**Всемирный форум для согласования правил
в области транспортных средств**

Рабочая группа по вопросам шума и шин

**Правила № 92 ООН (сменные системы
глушителей для мотоциклов)****Предложение по дополнению 1 к поправкам серии 02
к Правилам № 92 ООН****Представлено экспертами от Германии, Королевства
Нидерландов, Соединенного Королевства Великобритании
и Северной Ирландии, Швейцарии и Европейской комиссии***

Рис. 1: Глушитель

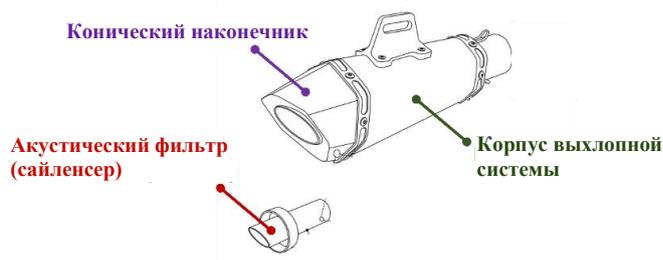
Добавить новые пункты 2.8, 2.9, 2.10, 2.11, 2.12, 2.13 и 2.14 следующего содержания:

«2.8 “Конический наконечник” означает конечную часть выхлопного патрубка системы глушителя, через которую выхлопные газы выбрасываются в воздух (см. рис. 1).
